改善箇所説明図

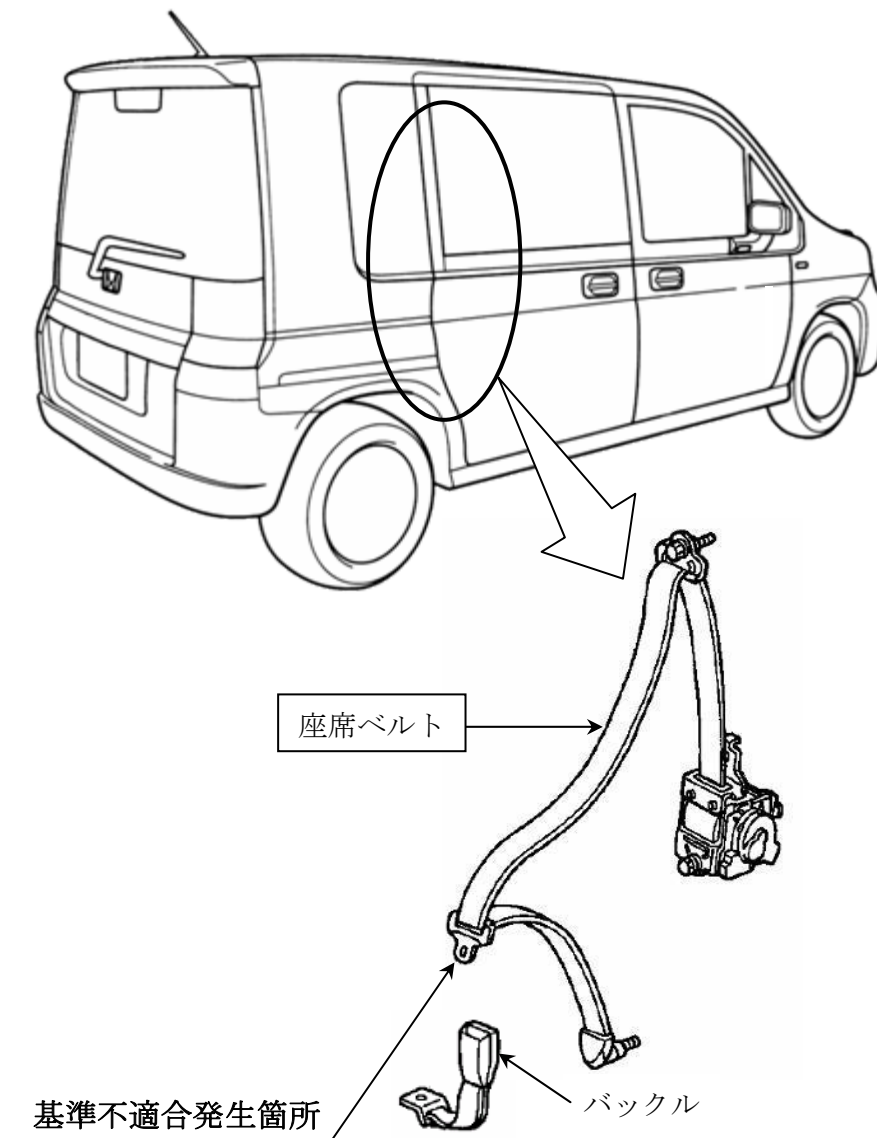
第2列目右側の座席において、誤った仕様の座席ベルトが取り付けられたため、ベルトをバックルに装着することができないものがある。また、福祉車両については、座席ベルトを装着しても、衝突等の衝撃により座席ベルトが外れて乗員を拘束できなくなるおそれがある。

全車両、2列目席右側の座席ベルトを点検し、該当するものは正規品の座席ベルトと交換する。

識別：右フロントドア下ヒンジ上側取付けボルト頭部に黄色ペイントを塗布する。
